דו"ח בדיקת תאימות · תקינה ישראלית

DigitalHub RWTH Aachen

13/07/2026	תאריך הפקה
TB-20260713-5B4C	מזהה מסמך
תקינה ישראלית (ת"י + תקנות התכנון והבנייה)	סמכות שיפוט
11 תקנים · 78 ממצאים	היקף הבדיקה
27 לאימות 5 אזהרות 28 אי-התאמות 18 עברו	שורה תחתונה
כל הפניה מאומתת מול מקור רשמי ✓	אימות ציטוטים
https://tofesbim.com/verify/gFziQgkaEpOS2xe00jL5Tg	אימות מקוון

1. ת"י 1918 חלק 3.1 **נדרש טיפול**

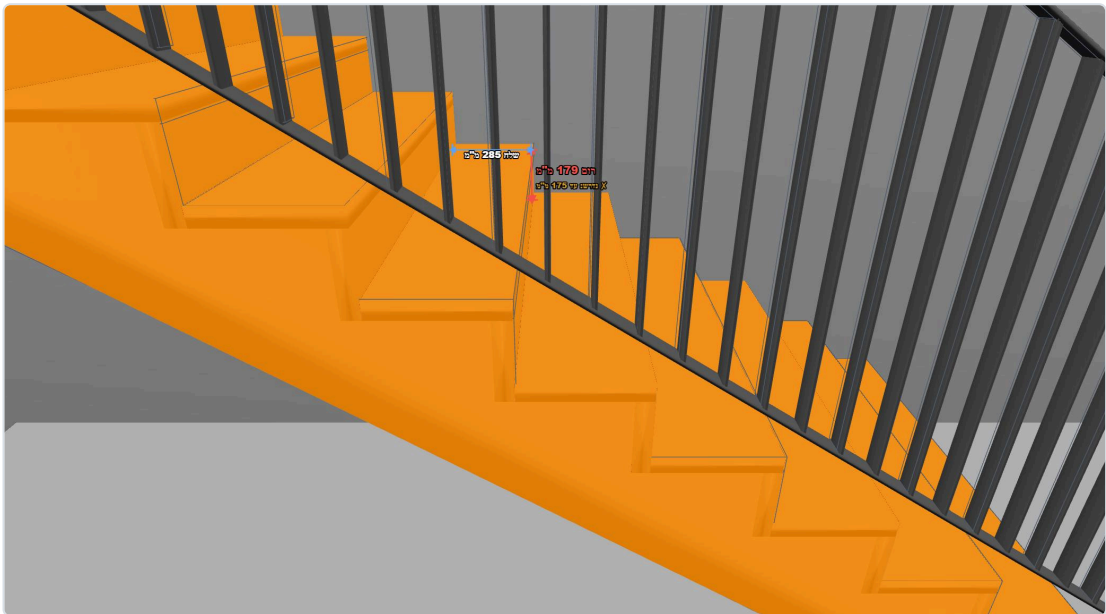
מקור: ת"י 1918 חלק 3.1 (נגישות הסביבה הבנויה: פנים הבניין), סעיף 2.7.2 ד. · רמת בדיקה: מדידה ישירה

נמדד במודל – החריגה הגבוהה

179 מ"מ

ב-10 רכיבים

דרישת התקן

≥ 175 מ"מ

#	רכיב	קומה	נמדד	חריגה
1	Fertigbetontreppe:Treppe:2421041 Run 1	B01_OKRD	179 מ"מ	4 מ"מ
2	Fertigbetontreppe:Treppe:2421041 Run 2	B01_OKRD	179 מ"מ	4 מ"מ
3	Fertigbetontreppe:Treppe:2421059 Run 1	E00_OKRD	177 מ"מ	2 מ"מ
4	Fertigbetontreppe:Treppe:2421059 Run 2	E00_OKRD	177 מ"מ	2 מ"מ
5	Fertigbetontreppe:Treppe:2423887 Run 1	B01_OKRD	179 מ"מ	4 מ"מ
6	Fertigbetontreppe:Treppe:2423887 Run 2	B01_OKRD	179 מ"מ	4 מ"מ
7	Fertigbetontreppe:Treppe:2423903 Run 1	E00_OKRD	177 מ"מ	2 מ"מ
8	Fertigbetontreppe:Treppe:2423903 Run 2	E00_OKRD	177 מ"מ	2 מ"מ
9	Zusammengebaute Treppe:Treppe:2424673 Run 1	E00_OKRD	177 מ"מ	2 מ"מ
10	Zusammengebaute Treppe:Treppe:2424673 Run 2	E00_OKRD	177 מ"מ	2 מ"מ

✓	2-4 חודשים לאישור	6,000- 12,000 עבור הגשה	מסלול תאימות חלופי	1 בקשת הקלה ממכון התקנים (רק לבניין קיים) סעיף 9 לתקנות התכנון והבנייה מתיר הקלה ברום מדרגות קיים כשרה-בנייה אינה סבירה הנדסית. דורש: (א) חו"ד מהנדס מבנים על חוסר-היתכנות הפיזית, (ב) הצעת אמצעי מיתון (אחיזה דו-צדדית חזקה, סימון נוסף, תאורת מדרגות), (ג) הגשה לוועדה המקומית. לא חל על פרויקט חדש.
✓	בתכנון: ימים בביצוע: 1-2 שבועות	בתכנון: עדכון מודל בביצוע: 15,000- 30,000 למהלך	שינוי ערך	2 להוסיף מדרגות (רום 175→179 מ"מ) מדרגות נוכחיות: 9×179 מ"מ = עליה כוללת 1610 מ"מ. כדי להגיע לרום ≥ 175 מ"מ נדרשות 10 מדרגות (1 נוספות). כל מדרגה נוספת דורשת ~280 מ"מ שלח = כ-0.28 מ' עומק אופקי נוסף. בשלב התכנון: עדכון גאומטריית הגרם במודל בלבד. בביצוע (גרם יצוק קיים): פירוק ויציקה מחדש של המהלך – לא ניתן 'להוסיף מדרגה' ליציקה קיימת. יש לוודא שמשטחי הקצה נשמרים בעומקם התקני (סעיף 2.7.2.2).

דירוג אש חסר בדלתות הגנה

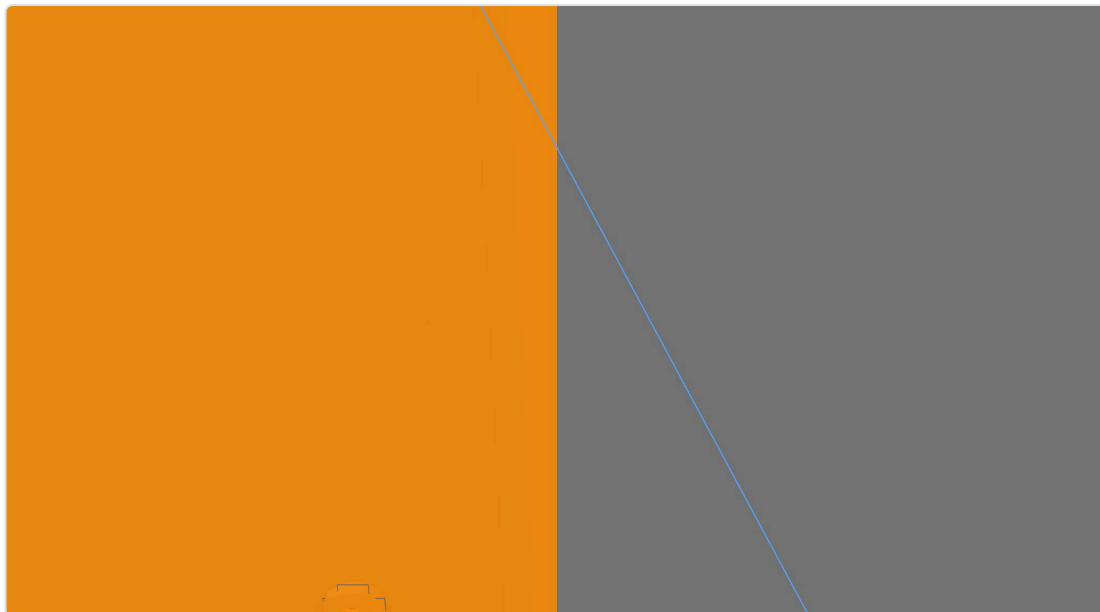
מקור: ת"י 1212 + ת"י 1212 + ת"י 1001 חלק 2.2/2.1 + תקנות התכנון (בטיחות אש: בקרת עשן בבנייני מגורים עד 13 מ') - רמת בדיקה: מדידה ישירה

רכיבים שנבדקו				דרישת התקן	
17				≤ 30EI דקות	
#	רכיב	חלל	קומה	נמדד	
1	TU DF 1 - Fluchttüre Endausgang:EN 179 - ML - 1010 x 2250:2421088	חדר מדרגות	E00_OKRD	לא מולא במודל	
2	TU DF 1 - Fluchttüre Endausgang:EN 179 - ML - 1010 x 2250:2421089	חדר מדרגות	E00_OKRD	לא מולא במודל	
3	TU Durchgang:DL - 1200 x 2100:2421090	פיר מעלית	E00_OKRD	לא מולא במודל	
4	TU DF 1 - Fluchttüre Endausgang:EN 179 - ML - 1010 x 2250:2423930	חדר מדרגות	E00_OKRD	לא מולא במודל	
5	TU DF 1 - Fluchttüre Endausgang:EN 179 - ML - 1010 x 2250:2423931	חדר מדרגות	E00_OKRD	לא מולא במודל	
6	TU Durchgang:DL - 1200 x 2100:2423932	פיר מעלית	E00_OKRD	לא מולא במודל	
7	TU DF 1 - Fluchttüre Endausgang:EN 179 - ML - 1010 x 2250:2426178	חדר מדרגות	E01_OKRD	לא מולא במודל	
8	TU DF 1 - Fluchttüre Endausgang:EN 179 - ML - 1010 x 2250:2426180	חדר מדרגות	E01_OKRD	לא מולא במודל	
9	TU Durchgang:DL - 1200 x 2100:2426586	פיר מעלית	E01_OKRD	לא מולא במודל	
10	TU Durchgang:DL - 1200 x 2100:2426588	פיר מעלית	E01_OKRD	לא מולא במודל

חלופה	סוג	עלות	זמן	אישור יועץ
1	להזין את דירוג האש/עשן בפרמטרי הדלת במודל אם הדלת המתוכננת אכן עמידת-אש, הנתון פשוט חסר במודל: יש להזין את הדירוג (למשל EI30) בפרמטר FireRating של הדלת, מגובה במסמך היצרן, ולייצא מחדש. הבדיקה תעבור אוטומטית בריצה הבאה.	שינוי ערך	ללא עלות ביצוע – עדכון מודל	שעות –
2	חוו"ד יועץ בטיחות-אש: האם נדרש דירוג בדלת זו לא כל דלת חייבת דירוג – הדרישה תלויה במיקום הדלת בתכנית הבטיחות (אגף-אש, חדר-מדרגות מוגן, פיר). יועץ הבטיחות קובע את הדרישה הפרטנית לפני החלפה מיותרת.	מסלול תאימות חלופי	במסגרת ריטיינר יועץ האש	ימים ✓
3	לתכנן דלת אש מתועדת (EI30/EI60) בפתח זה החלפת הדלת המתוכננת בדלת אש בעלת תו-תקן ותיעוד יצרן. מחיר שוק לדלת אש חד-כנפית: EI30 ~₪3,500, EI60 ~₪4,500 כולל התקנה (סקר מחירונים ציבורי 2026).	תוספת רכיב	₪3,500-₪5,500 לדלת כולל התקנה	1-3 ימים לדלת ✓

מזקף ראש בחדר (סעיף 2.03(ב))

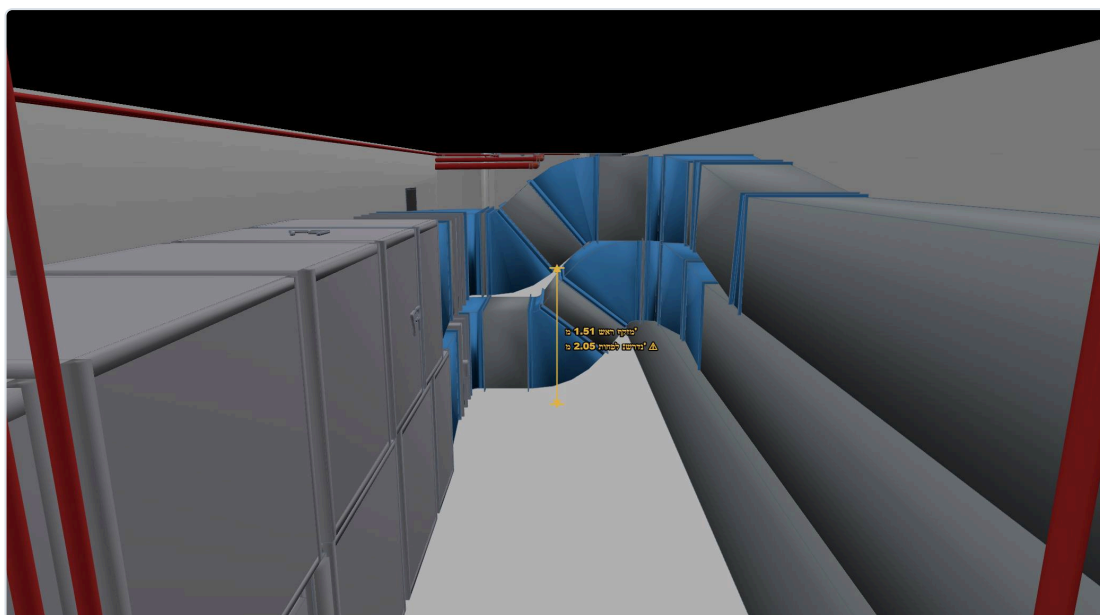
מקור: תקנות התכנון והבנייה תש"ל-1970, סעיף 2.03(א)+(ב) · קומה B01_OKRD · רכיב RLT-Raum · רמת בדיקה: מדידה ישירה

מזקף ראש 1.51 מ' מתחת ל«מערכת (קובץ דיסציפלינה)» בחדר שירות «RLT-Raum» – פחות מהגובה 2.05 מ' של סעיף 2.03. מותר גובה נמוך רק על השטח העודף על מינימום סעיף 2.04 (קורות/כוכים) – לאימות מול האדריכל.

חלופה	סוג	עלות	זמן	אישור יועץ
1	להסיט את הרכיב/המערכת החוסמים את הגובה החופשי	הזזה מרחבית	בתכנון: עדכון מודל בביצוע: דורש תמחור פרטני	–
2	שינוי קונסטרוקטיבי (הגבהת קורה / הנמכת מפלס)	שינוי ערך	דורש תמחור פרטני (תלוי קונסטרוקציה)	✓

הגובה החופשי נמוך מהנדרש (נמדד 1512 מ"מ). בשלב התכנון: תיאום תלת-ממדי – הסטת תעלה/צנרת/קורה משנית אל מחוץ לרצועת ההליכה או הגבהת תחתית הרכיב. זהו בדיוק סוג התיקון שזול בתכנון ויקר באתר.

כשהחוסם הוא רכיב נושא – נדרשת חו"ד מהנדס מבנים: הגבהת הקורה, שינוי סכימת התמיכה או הנמכת בניית-הרצפה. שינוי כבד יחסית – כדאי למצות קודם את חלופת ההסטה.

מכשול תלוי מתחת למהלך מדרגות (ת"י 1918 חלק 1 §2.9.1)

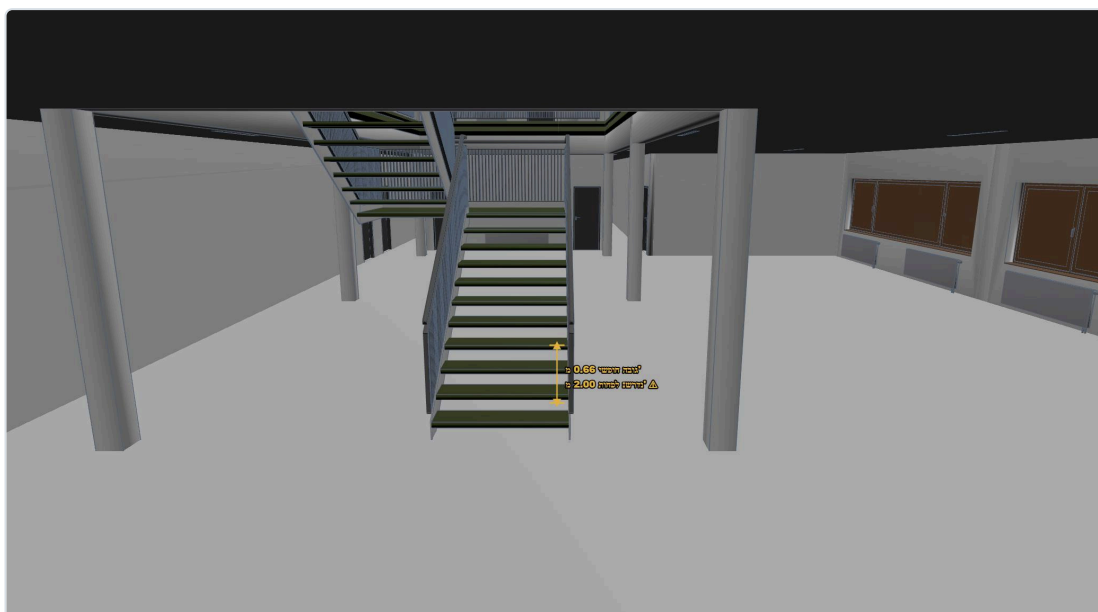
מקור: ת"י 1918 חלק 1 (נגישות הסביבה הבנויה: פנים הבניין), סעיף 2.9.1 (מכשולים בדרך – גובה חופשי) · קומה E00_OKRD · רכיב Eingangsbereich / Flur · רמת בדיקה: מדידה ישירה

מהלך המדרגות «Zusammengebaute Treppe:Treppe:2424673 Run 1» יורד מעל «Eingangsbereich / Flur» ומשאר גובה חופשי של 0.66 מ' – פחות מ-2.00 מ'. סעיף 2.9.1 דורש מחסום הניתן לאיתור במקל נחייה (תחתיתו ≥ 30 ס"מ, פניו העליונים ≤ 55 ס"מ מפני הדרך) סביב האזור שמתחת למהלך – יש לוודא שמחסום או סגירה מתוכננים שם.

חלופה	סוג	עלות	זמן	אישור יועץ
1	תוספת רכיב	בתכנון: עדכון מודל בביצוע: דורש תמחור (מחסום/מחיצה)	בתכנון: שעות בביצוע: ימים	–
להוסיף מחסום/מעקה מתחת למהלך (עד גובה 2.10 מ') החלל שמתחת למהלך פתוח להליכה בגובה נמוך מ-2.10 מ' – נדרש מחסום, מעקה או ריהוט קבוע שמונע כניסה לאזור הנמוך (ת"י 1918 ס' 2.9.1), או סגירת החלל (ארון/מחיצה). בשלב התכנון: הוספת האלמנט במודל.

מעקה — ייתכן שנדרש 105 ס"מ (מרפסת/הפרשי גובה)

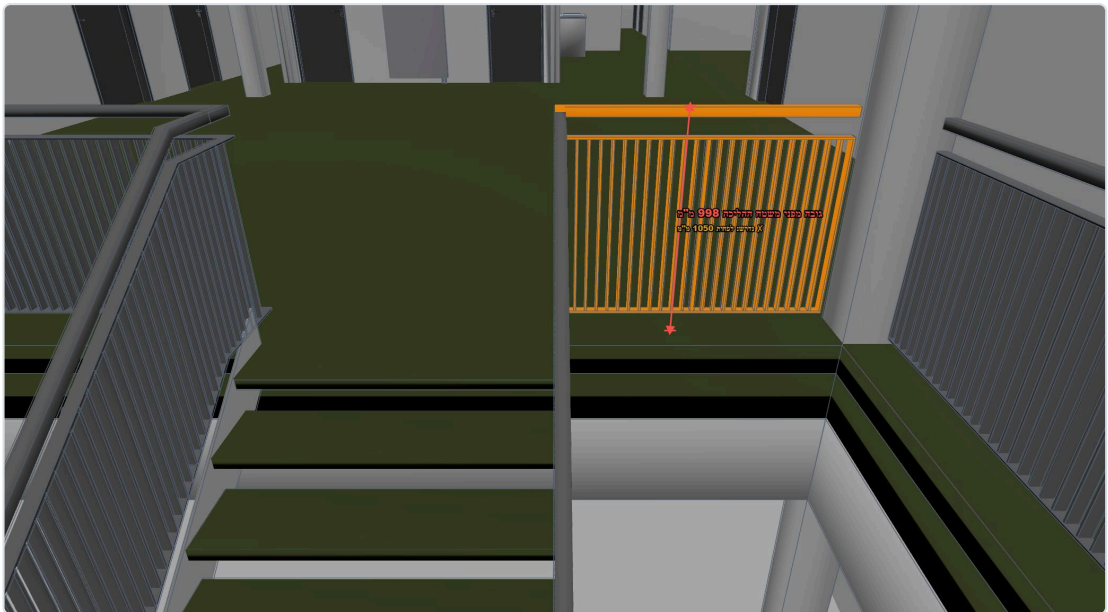
מקור: ת"י 1142 (מעקים ומסעדים), סעיף 7.2.4 - קומה E01_OKRD - רכיב Geländer: Vertikale Stäbe mit Handlauf: 2418060
רמת בדיקה: מדידה ישירה

נמדד במודל
1000 מ"מ

דרישת התקן
≤ 1050 מ"מ (אם מרפסת/הפרש
גובה)

7 מעקות (על משטח, סיווג מיקום לא ודאי) בגובה 1000 מ"מ – עוברים את סף המדרגות (900) אך מתחת ל-1050 מ"מ הנדרש במרפסות, גגות ובמקומות עם הפרשי גובה (סעיף 7.2.4). אם המעקה נמצא לאורך מרפסת/פתח/הפרש גובה – יש לוודא 105 ס"מ.

חלופה	סוג	עלות	זמן	אישור יועץ
1 להגביה את המעקה לגובה התקני	שינוי ערך	בתכנון: בתכנון: עדכון מודל בביצוע: דורש תמחור לפי מ"א	בתכנון: ימים בביצוע: ימים	✓
גובה המעקה נמוך מהנדרש (נמדד 1000 מ"מ). בשלב התכנון: עדכון גובה המעקה במודל. בביצוע: הגבהה ע"י פס-יד נוסף או החלפת המעקה – לפי פרט מאושר של יצרן.

אלמנטים המצוירים כמשטח בלבד (ללא עובי) — לידיעה

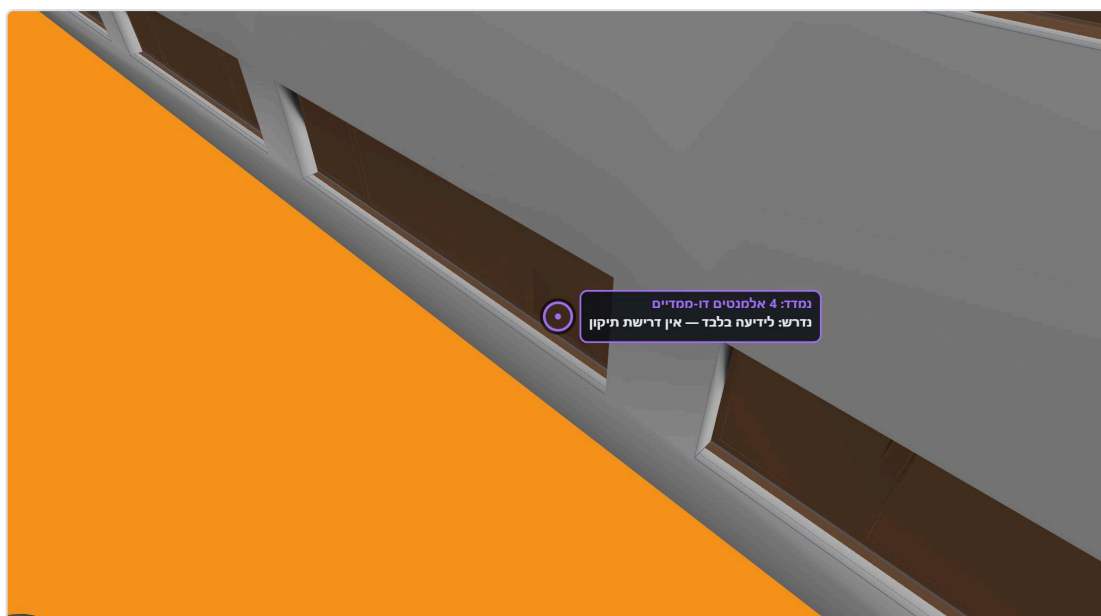
מקור: איכות מודל — חפיפות גאומטריות בין רכיבים · רכיב · Unterregion:2439145 · רמת בדיקה: ייעוץ

במודל יש 4 אלמנטים שצוירו כמשטח דו-ממדי ולא כגוף מלא (למשל: Unterregion:2439145, Oberfläche:2440033, למשל: Unterregion:2454499). לרוב זה מכונן — פני קרקע, תקרות גנריות או סמלי ציוד — ולכן זו אינה שגיאה. כדאי לדעת: אלמנטים כאלה לא נכללים בחישובי כמויות ובבדיקות נפח.

התנגשות: תעלת אוויר X רצפה/תקרה

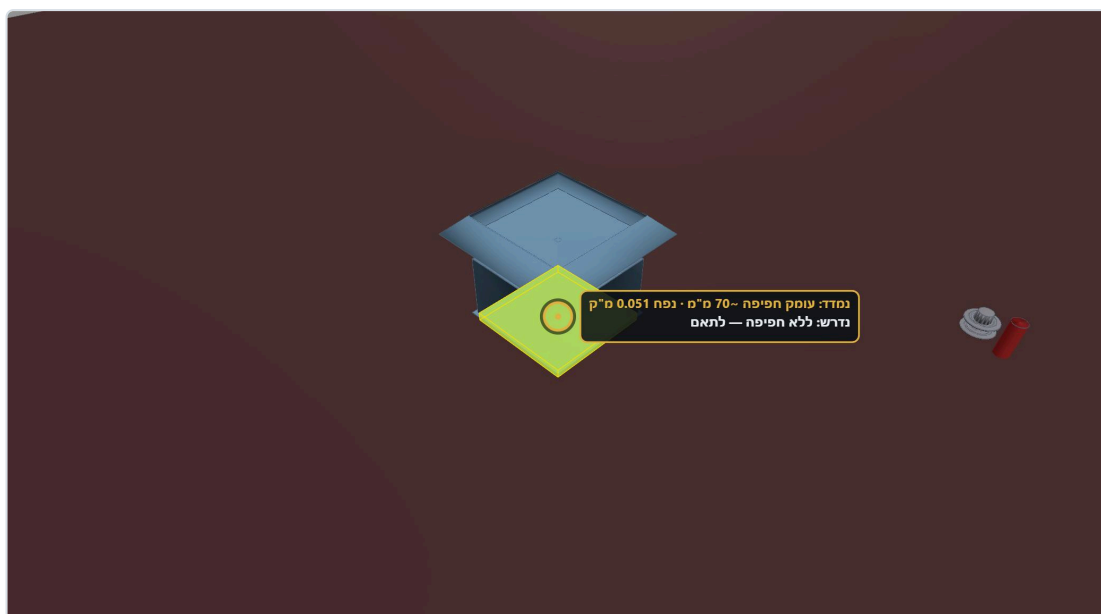
מקור: בדיקת תיאום גאומטרי · לא תקן רשמי · קומה E01_OKRD · רכיב Slab X DuctSegment · רמת בדיקה: מדידה ישירה

עומק חפיפה ~70 מ"מ · נפח 051.0
מ"ק

Slab (architecture) מתנגש עם DuctSegment (hvac) – עומק חפיפה ~70 מ"מ · נפח חפיפה כ-0.051 מ"ק. יש לתאם (שרוול / הזזה / תיאום בין-מערכתי).

התנגשות: תעלת אוויר X קיר

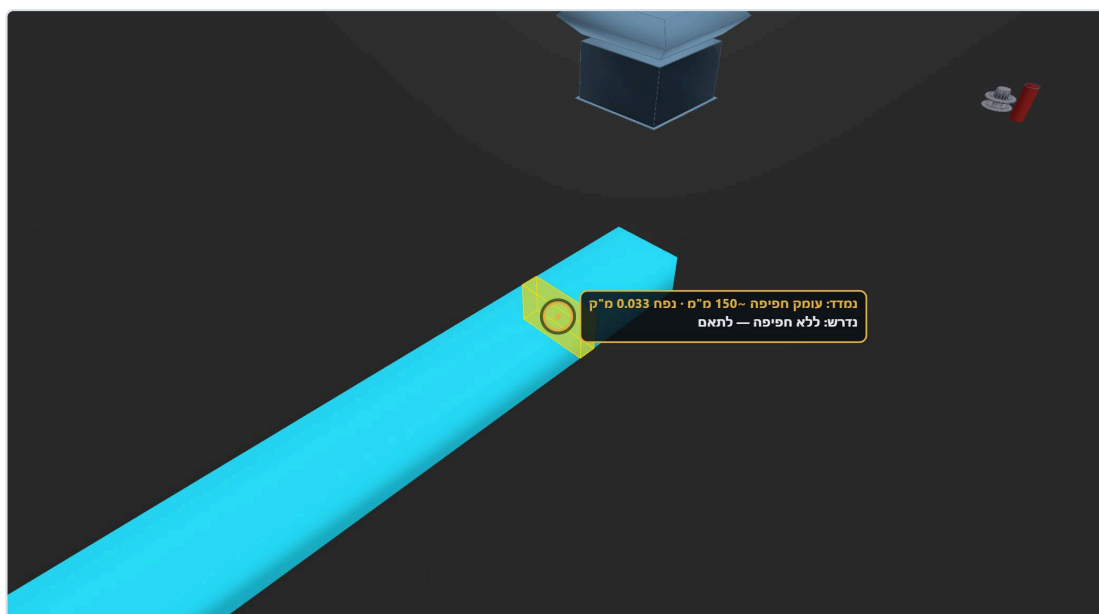
מקור: בדיקת תיאום גאומטרי · לא תקן רשמי · קומה E01_OKRD · רכיב Wall X DuctSegment · רמת בדיקה: מדידה ישירה

עומק חפיפה ~150 מ"מ · נפח 033.0
מ"ק

Wall (architecture) מתנגש עם DuctSegment (hvac) – עומק חפיפה ~150 מ"מ · נפח חפיפה כ-0.033 מ"ק. יש לתאם (שרוול / הזזה / תיאום בין-מערכתי).

התנגשות: תעלת אוויר X קיר

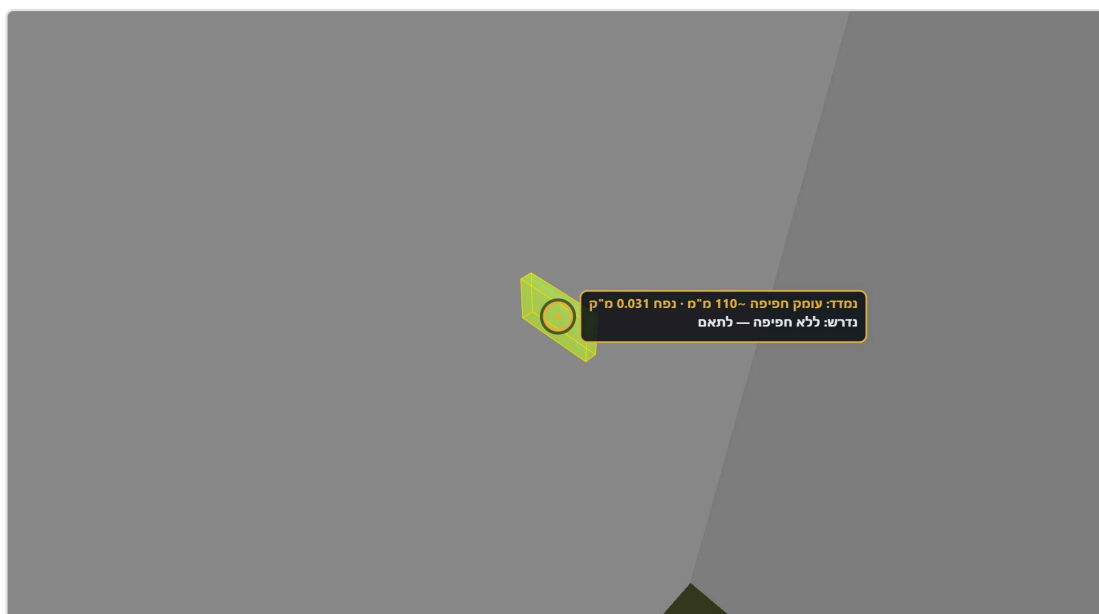
מקור: בדיקת תיאום גאומטרי · לא תקן רשמי · קומה E00_OKRD · רכיב Wall X DuctSegment · רמת בדיקה: מדידה ישירה

עומק חפיפה ~110 מ"מ · נפח 031.0 מ"ק

Wall (architecture) מתנגש עם DuctSegment (hvac) – עומק חפיפה ~110 מ"מ · נפח חפיפה כ-0.031 מ"ק. יש לתאם (שרוול / הזזה / תיאום בין-מערכתי).

התנגשות: תעלת אוויר X קיר

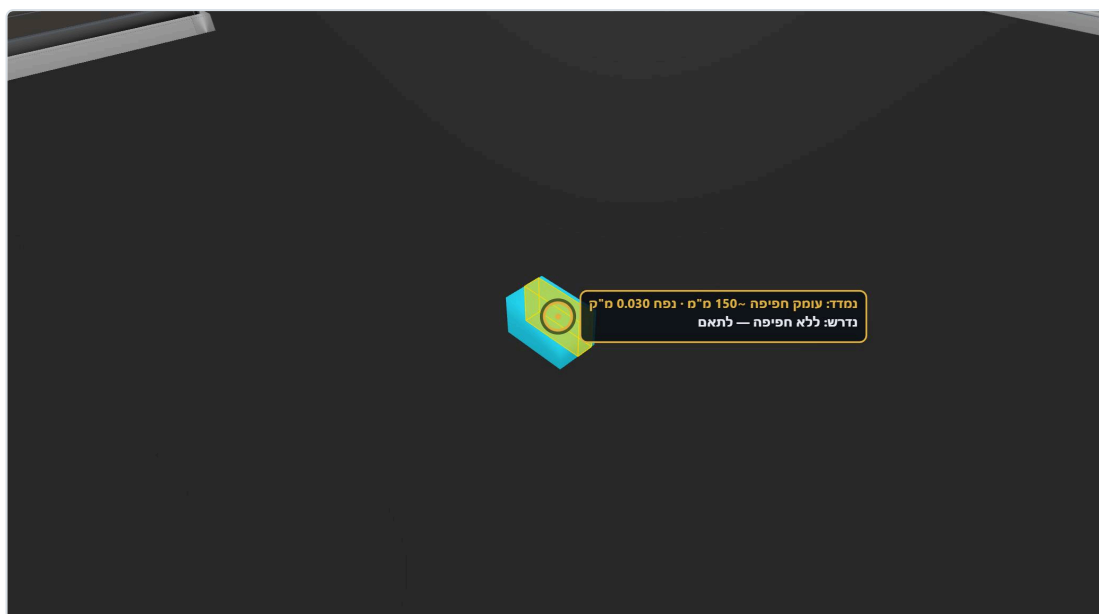
מקור: בדיקת תיאום גאומטרי · לא תקן רשמי · קומה E01_OKRD · רכיב Wall X DuctSegment · רמת בדיקה: מדידה ישירה

עומק חפיפה ~150 מ"מ · נפח 030.0
מ"ק

Wall (architecture) מתנגש עם DuctSegment (hvac) – עומק חפיפה ~150 מ"מ · נפח חפיפה כ-0.030 מ"ק. יש לתאם (שרוול / הזזה / תיאום בין-מערכתי).

התנגשות: תעלת אוויר X קיר

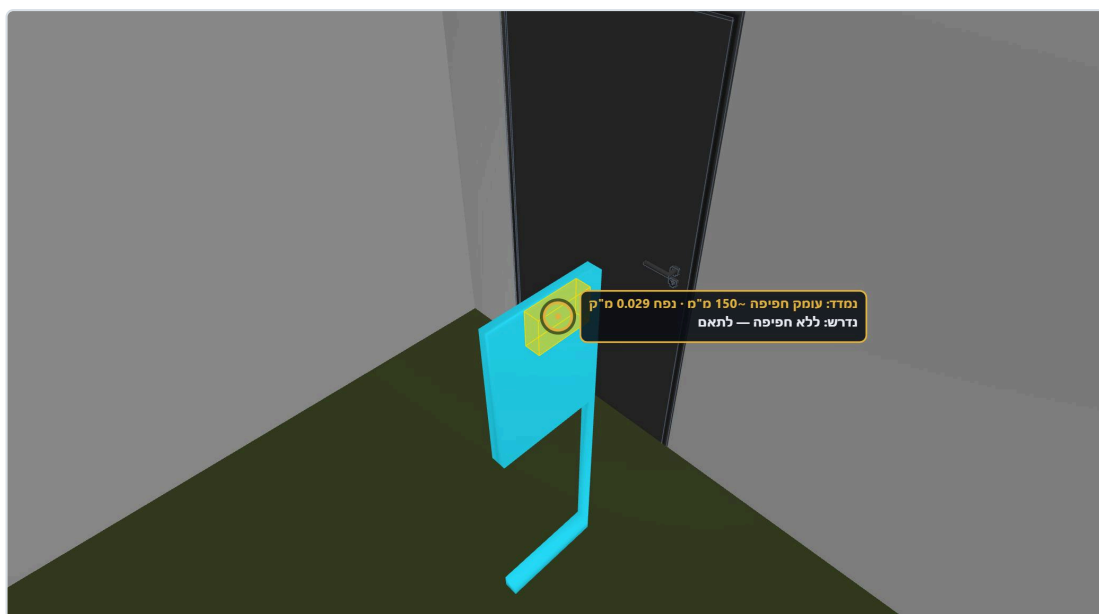
מקור: בדיקת תיאום גאומטרי · לא תקן רשמי · קומה E00_OKRD · רכיב Wall X DuctSegment · רמת בדיקה: מדידה ישירה

עומק חפיפה ~150 מ"מ · נפח 029.0
מ"ק

Wall (architecture) מתנגש עם DuctSegment (hvac) – עומק חפיפה ~150 מ"מ · נפח חפיפה כ-0.029 מ"ק. יש לתאם (שרוול / הזזה / תיאום בין-מערכתי).

התנגשות: תעלת אוויר X קיר

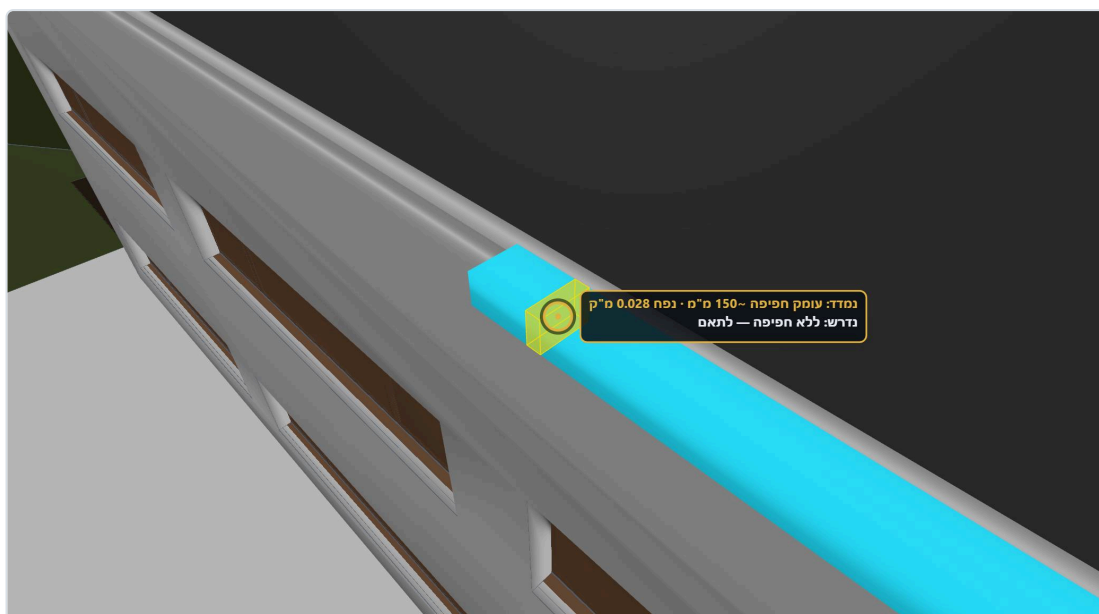
מקור: בדיקת תיאום גאומטרי · לא תקן רשמי · קומה E01_OKRD · רכיב Wall X DuctSegment · רמת בדיקה: מדידה ישירה

עומק חפיפה ~150 מ"מ · נפח 028.0 מ"ק

Wall (architecture) מתנגש עם DuctSegment (hvac) – עומק חפיפה ~150 מ"מ · נפח חפיפה כ-0.028 מ"ק. יש לתאם (שרוול / הזזה / תיאום בין-מערכתי).

התנגשות: תעלת אוויר X קיר

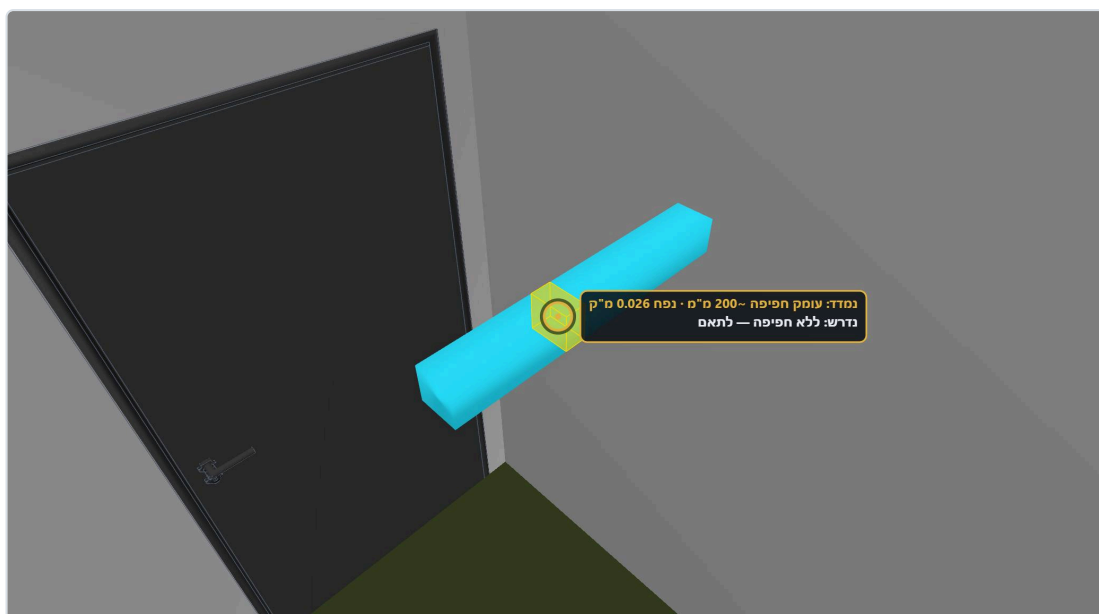
מקור: בדיקת תיאום גאומטרי · לא תקן רשמי · קומה E00_OKRD · רכיב Wall X DuctSegment · רמת בדיקה: מדידה ישירה

עומק חפיפה ~200 מ"מ · נפח 026.0
מ"ק

Wall (architecture) מתנגש עם DuctSegment (hvac) – עומק חפיפה ~200 מ"מ · נפח חפיפה כ-0.026 מ"ק. יש לתאם (שרוול / הזזה / תיאום בין-מערכתי).
